RESPUESTA OBSERVACIONES CONSULTA EAE – Edición 5 (aprobado)

PLAN REGULADOR COMUNAL DE PAPUDO
06 NOVIEMBRE 2020

ILUSTRE
MUNICIPALIDAD
de Papudo

Lámina 10: Anteproyecto de Modificación al PRC. Calle El Bosque y Los Faldeos

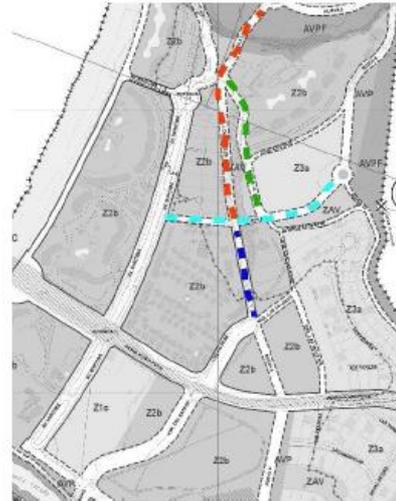
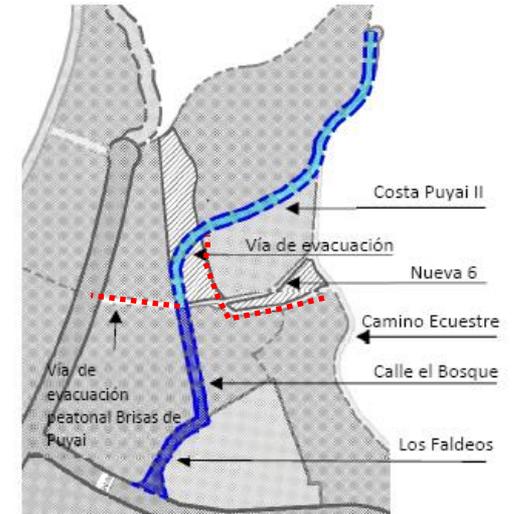
N° Folio	Nombre del solicitante	Observaciones
101	Juan Carlos Latorre	<p>a) Se propone optimizar la ruta conectando actual calle El Bosque directamente con calle propuesta Costa Punta Puyai</p> <p>b) no considerar ensanche de av. Los Faldeos (actual 12 m y propuesta 35 m)</p> <p>c) Nueva Los Faldeos ; Nueva 9 y Nueva Las Violetas parecen calles de escaso uso, muy poca conectividad</p> <p>d) Eliminar Nueva El Estero como conector puente ya que se contrapone al esfuerzo de establecer Av. Marítima como eje conductor. Eliminar nueva Las Docas y Nueva 9 por su conexión oriente a calle privada y por reemplazar proyecto de circulación de bicicletas y paseo</p> <p>1) Convertir el sendero de paso provisorio desde la calle El Bosque a través de los Lotes ECO 1 y ECO 2 hacia el punto de encuentro en una vía pública con estándar Serviu</p>
Correo electrónico 17012020_3	David Vargas	<p>Permitir que el proyecto que se desarrollará en el Lote MLP 3 A tenga construcciones de mediana altura con un zócalo inundable (101); En relación al LT MLP 3: 1. considerar zona de valor arqueológico de Punta Puya, 2. uso compatible y de baja ocupación, 3. empresas constructoras involucradas en el daño generado en los sitios ya intervenidos, compensen el daño provocado</p> <p>4. Que se instalen señaléticas e infografías para informar sobre área sensible</p>

Con esto, se deja un sector alto mayormente compuesto por circulaciones de peatonales.

Valor Arqueológico

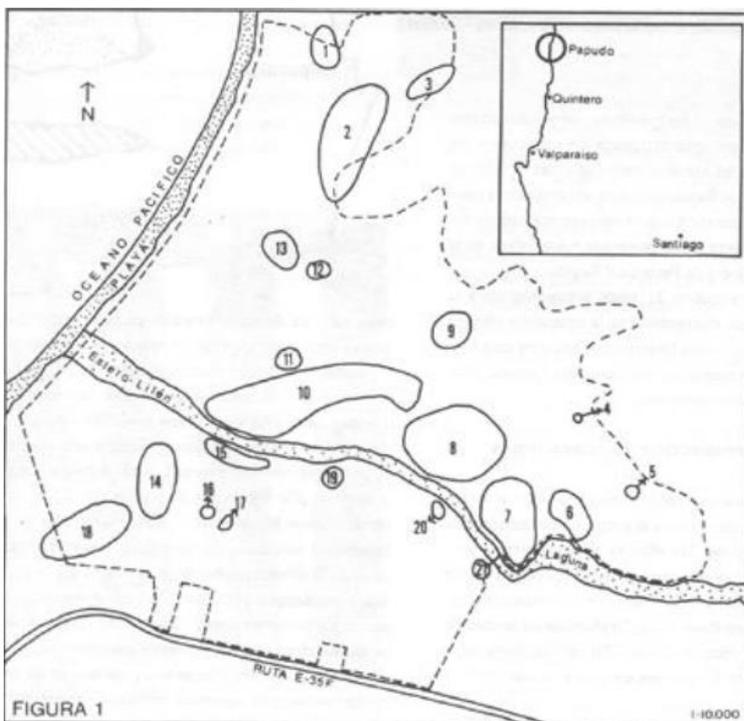
OBS3: En relación al LT MLP 3: 1. considerar zona de valor arqueológico de Punta Puya, 2. uso compatible y de baja ocupación, 3. empresas constructoras involucradas en el daño generado en los sitios ya intervenidos, compensen el daño provocado
 4. Que se instalen señaléticas e infografías para informar sobre área sensible (Correo electrónico 17012020_3); y se requiere revisar en detalle zonificación y vialidad de Papudo (Correo electrónico)

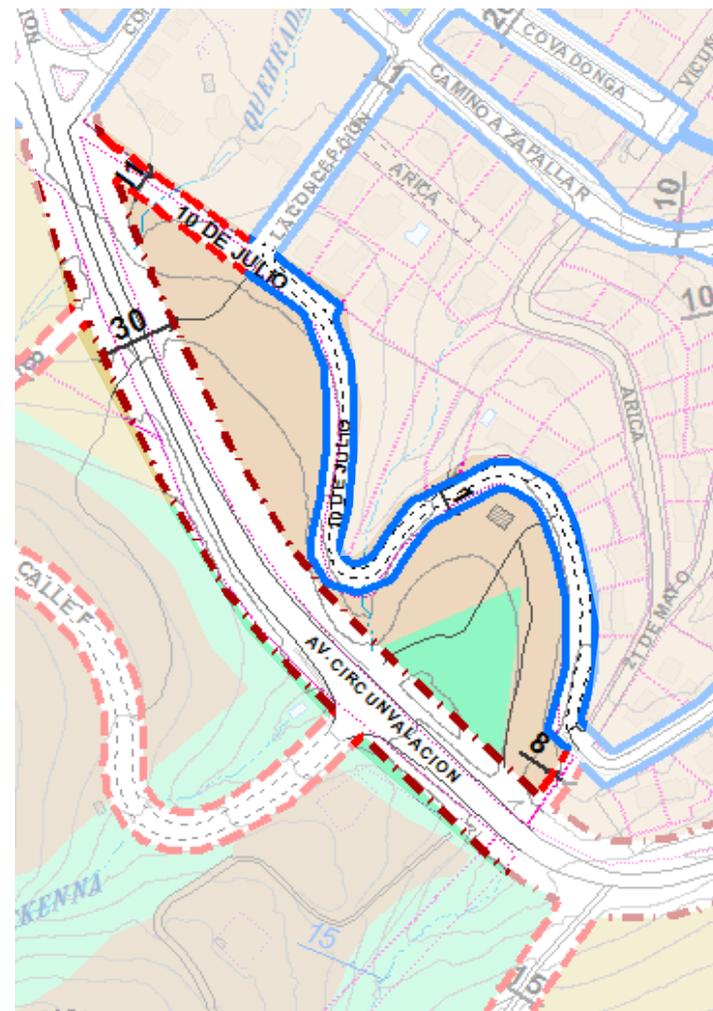
OBS7: 1. Definición geométrica de área verde sobre terreno. Solicitamos ajustar la propuesta del PRC en esta área verde para que sea consistente en forma y superficie con aquella aprobada por este mismo municipio en febrero de 2019 en permiso de edificación aprobado N° 09/2019.

2. se grafica sobre una quebrada una zona denominada AR3 área propensa a avalanchas, rodados erosiones acentuadas. Solicitamos ajustar el área AR3 al polígono que indica el estudio de riesgo pertinente que aportamos (sf)
